2号機燃料取扱設備及び燃料取り出し用構台 の設置について

2021年2月4日

- 2号機燃料取扱設備及び燃料取り出し用構台の設置に伴い、実施計画の下記の範囲について変更を申請する。
- 実施計画の申請範囲

図 4-1 燃料取り出し用構台概略図

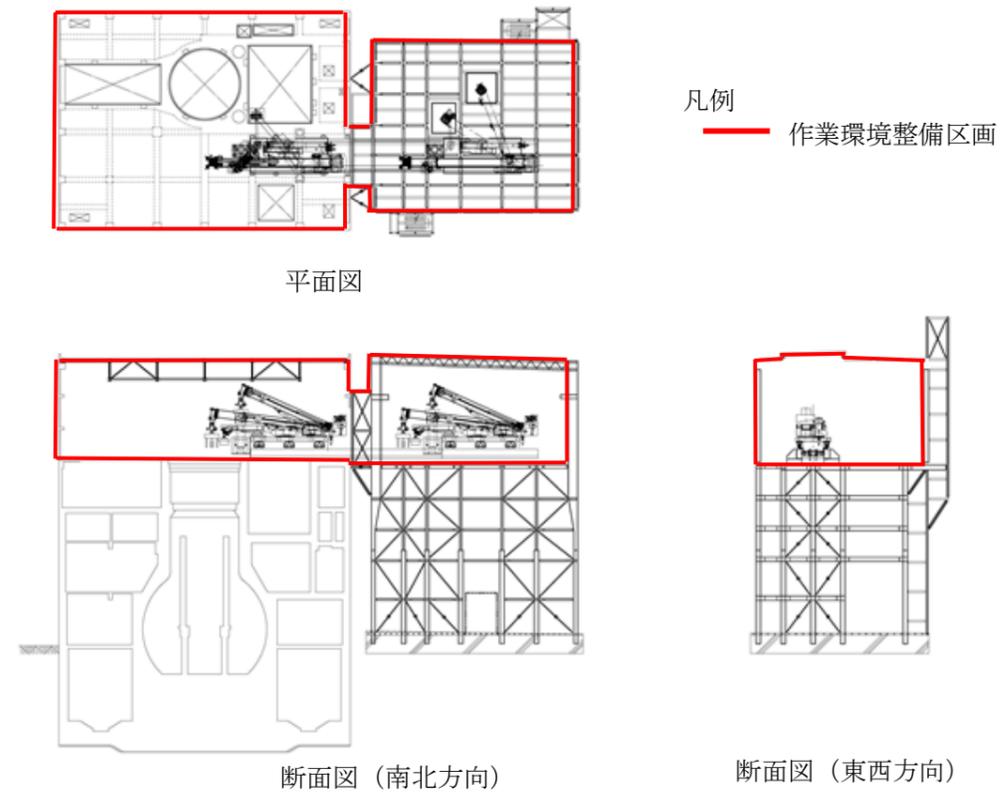
【燃料取り出し用構台】

- ・ 作業環境整備区画を構成・支持する架構及び附属設備を指す。
- ・ 燃料取り出し用構台のうち、作業環境整備区画は外装材等により区画し、換気対象範囲とする。

図 4-2 原子炉建屋オペレーティングフロア及び燃料取り出し用構台換気設備 概略構成図

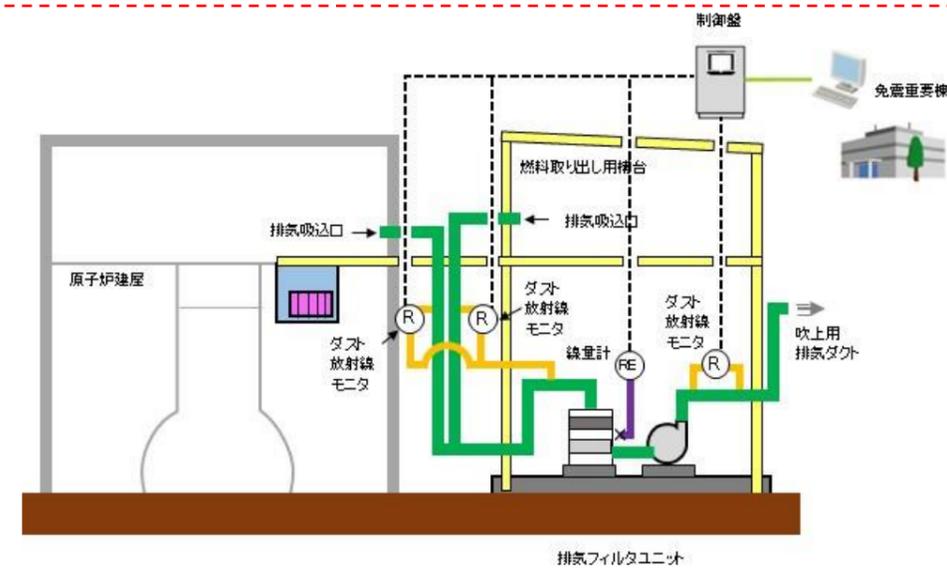
変更前	変更後	変更理由
<p style="text-align: right;">添付資料-3-1</p> <p style="text-align: center;">放射性物質の飛散・拡散を防止するための機能に関する説明書</p> <p>1. 本説明書の記載範囲 本説明書は、3号機及び4号機燃料取り出し用カバーの放射性物質の飛散・拡散を防止するための機能について記載するものである。</p> <p>(中略)</p> <p>(現行記載なし)</p>	<p style="text-align: right;">添付資料-3-1</p> <p style="text-align: center;">放射性物質の飛散・拡散を防止するための機能に関する説明書</p> <p>1. 本説明書の記載範囲 本説明書は、<u>2号機</u>、3号機及び4号機燃料取り出し用カバーの放射性物質の飛散・拡散を防止するための機能について記載するものである。</p> <p>(中略)</p> <p><u>4. 2号機放射性物質の飛散・拡散を防止するための機能について</u></p> <p><u>4.1 燃料取り出し用構台について</u></p> <p><u>4.1.1 概要</u> 燃料取り出し用構台は、作業に支障が生じることのないよう作業に必要な範囲をカバーし、風雨を遮る構造とする。また、燃料取り出し作業に伴い建屋等に付着した放射性物質の舞い上がりによる大気放出を抑制するため、燃料取り出し用構台は隙間を低減した構造とするとともに、換気設備を設け、排気はフィルタユニットを通じて大気へ放出する。また、現在、発電所敷地内でよう素 (I-131) は検出されていないことから、フィルタユニットは、発電所敷地内等で検出されているセシウム (Cs-134, 137) の大気への放出が低減できる設計とする。</p> <p><u>4.1.2 燃料取り出し用構台</u> 燃料取り出し用構台の大きさは、約33m (南北) ×約27m (東西) ×約45m (地上高) である。主体構造は鉄骨造であり、燃料取り出し用構台作業エリアの壁面及び屋根面を外装材で覆い、風雨を遮る構造とする。(図4-1 燃料取り出し用構台概略図参照)</p> <p><u>4.1.3 換気設備</u></p> <p><u>4.1.3.1 系統構成</u> 換気設備は、原子炉建屋オペレーティングフロア及び燃料取り出し用構台内の気体を吸引し、排気ダクトを経由して燃料取り出し用構台地上階に設置した排気フィルタユニットへ導く。排気フィルタユニットは、プレフィルタ、高性能粒子フィルタ等で構成され、各フィルタで放射性物質を捕集した後の気体を吹上用排気ダクトから大気へ放出する。</p> <p>排気フィルタユニットは、約10,000m³/hのユニットを4系列 (うち1系列は予備)、排風機は、換気風量約30,000m³/hのユニットを2系列 (うち1系列は予備) 設置し、原子炉建屋オペレーティングフロア及び燃料取り出し用構台作業エリアを約30,000m³/hの換気風量で運転する。</p> <p>また、原子炉建屋オペレーティングフロア内、燃料取り出し用構台内及び吹上用排気ダクトから大気に放出される放射性物質の濃度を測定するため、放射性物質濃度測定器を排気フィルタユニットの出入口に設置する。(図4-2 原子炉建屋オペレーティングフロア及び燃料取り出し用構台換気設備概略構成図、図4-3 原子炉建屋オペレーティングフロア及び燃料取り出し用構台換気設備配置図、図4-4 原子炉建屋オペレーティングフロア及び燃料取り出し用構台換気設備系統図参照)</p> <p>原子炉建屋オペレーティングフロア及び燃料取り出し用構台換気設備の電源は、異なる系統の所内高圧母線から受電可能な構成とする。(図4-5 原子炉建屋オペレーティングフロア及び燃料取り出し用構台換気設備電源系統図参照)</p>	<p>2号機燃料取り出し用構台設置に伴い追記</p> <p>2号機燃料取り出し用構台設置に伴い追記</p>

図 2.5-2 フィルタユニットの耐震評価モデル

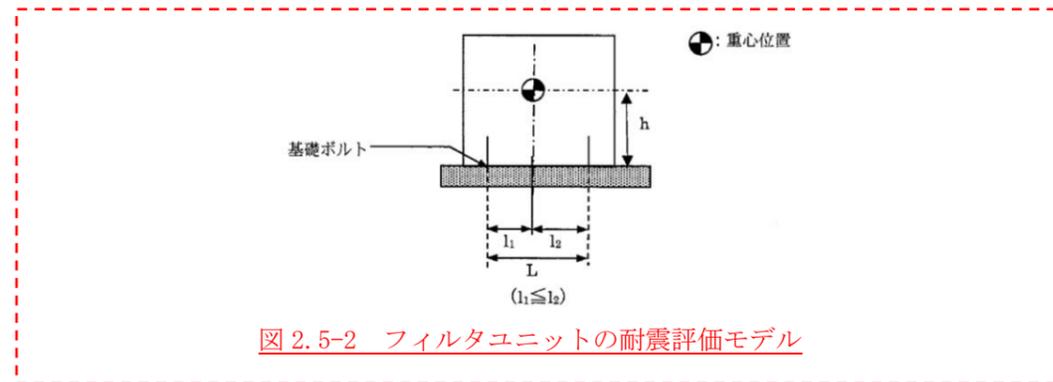
フィルタユニットの耐震性評価として、「JEAG4601-1987 原子力発電所耐震設計技術指針」を準用し、2.5.1 項と同様の方法で基礎ボルトの評価を行った。なお、震度については、耐震設計審査指針上の耐震Cクラス設備に適用される静的地震力として 0.2G を採用した。基礎ボルトの許容荷重については、評価温度 50℃とした。基礎ボルトのせん断・引張を評価した結果、基礎ボルトに生じる荷重は許容荷重以下であり、基礎ボルトの強度が確保されることを確認した（表 2.5-2 参照）。

図 2.5-3 角ダクトの評価モデル

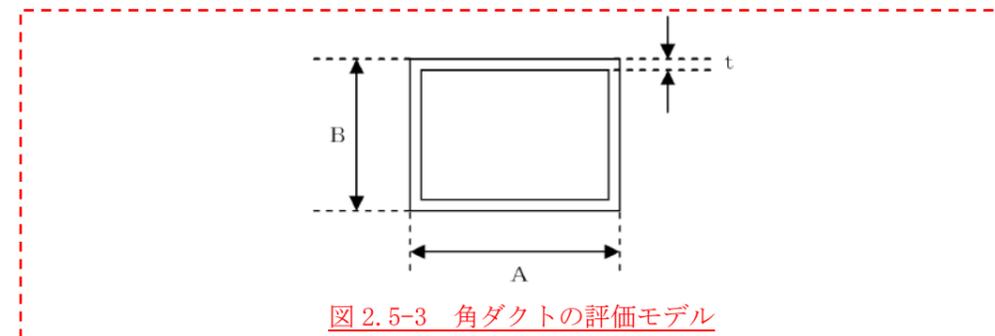
ダクトの耐震性評価として、「JEAG4601-1987 原子力発電所耐震設計技術指針」を準用し、基準支持間隔の評価を行った。なお、震度については、耐震設計審査指針上の耐震Cクラス設備に適用される静的地震力として燃料取り出し用構台側は 0.27G、原子炉建屋側は 0.94G を採用した。ダクトは基準支持間隔(表 2.5-3、表 2.5-4 参照)よりも小さい間隔で支持することで耐震性を確保する計画である。
